**PROGETTO DEFINITIVO**  
**DI UN PARCO EOLICO**  
**"CERIGNOLA VENETA NORD" ID\_VIP: 4047**

**DOCUMENTAZIONE INTEGRATIVA**  
**RICHIESTA dal MATTM (CT VIA-VAS)**  
**lett. prot. CTVA.REGISTRO**  
**UFFICIALE.U.0004025.16-11-2018**

**OGGETTO: [ID\_VIP:4047] Istruttoria VIA - Parco eolico Cerignola Veneta NORD nel territorio comunale di Cerignola (FG) della potenza complessiva pari a 50,4 MW. Proponente: Veneta Energia s.r.l. – Richiesta di integrazioni**

## INTEGRAZIONE AL QUADRO DI RIFERIMENTO PROGETTUALE

**Fig.1 (fig.4.6.7.A del SIA) - Interferenze del parco di progetto con il PAI ed il PPTR**

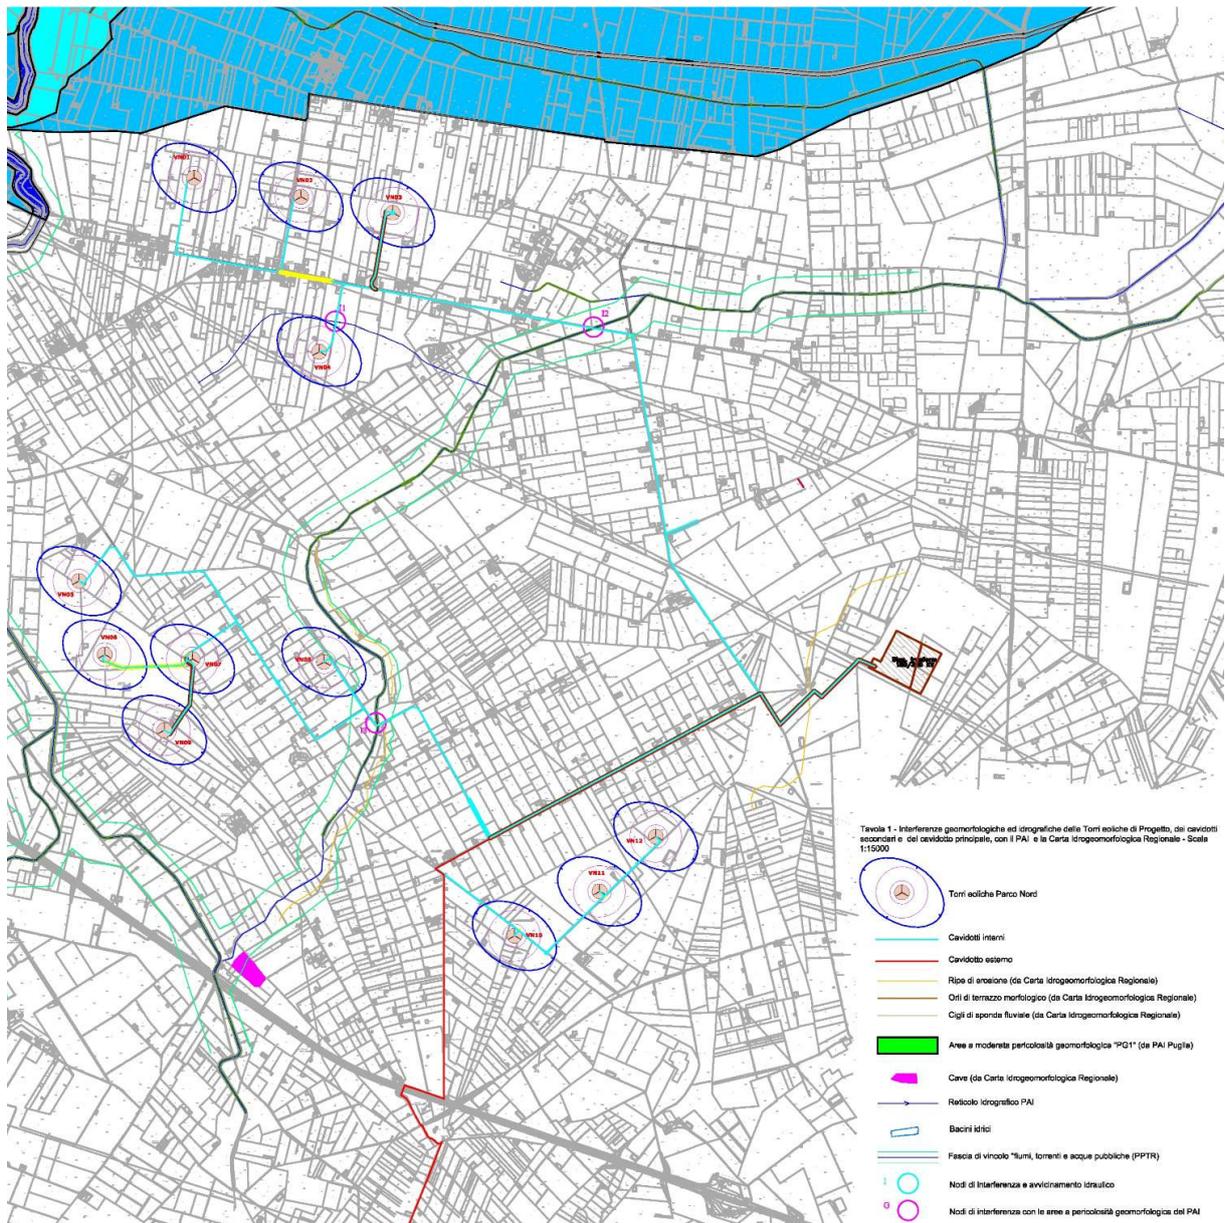
2.5.3. opere interferite: occorre specificare quali autorizzazioni siano necessarie per il passaggio attraverso le opere interferite, le azioni già messe in atto e le eventuali alternative

In fig. 1 (fig. 4.6.7.A del SIA), sono riportate le interferenze del parco di progetto con il PAI ed il PPTR.
